[改善箇所説明図]

刈取脱穀作業車の走行装置において、強度設計が不適切なため、車体水平制御（車体の上下、左右傾斜）を行うアーム（ローリング/リヤ）の強度が不足しているものがある。そのため、当該アームに負荷がかかることで、破損し、車体が傾くおそれがある。

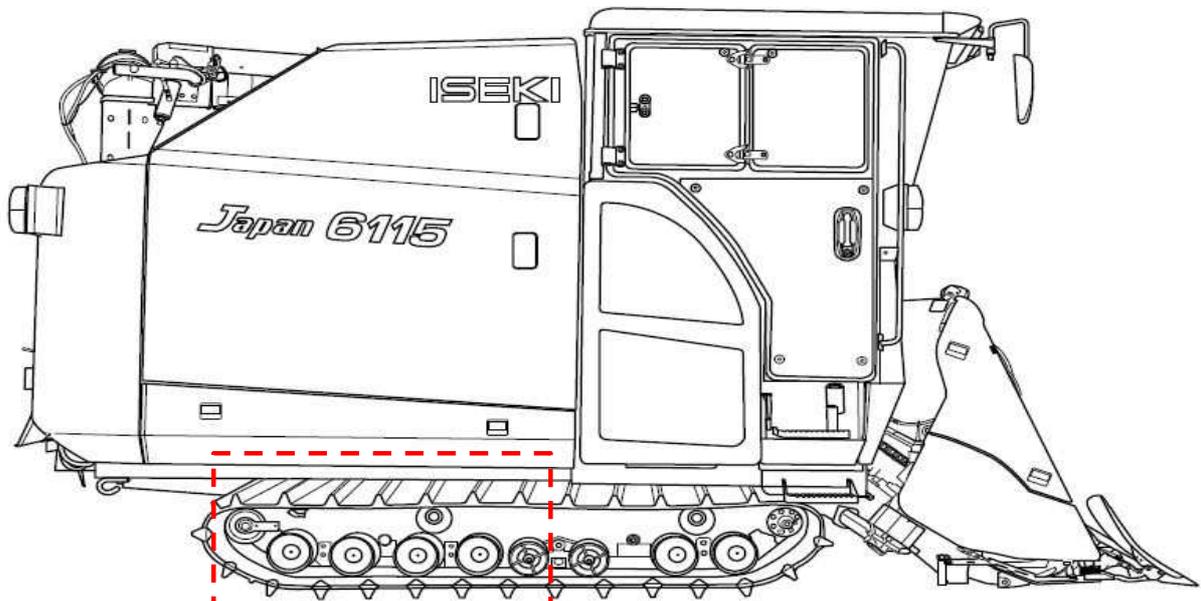
不具合発生箇所

アーム(ローリング/リヤ)

全車両、左右のアーム（ローリング/リヤ）を対策品と交換する。
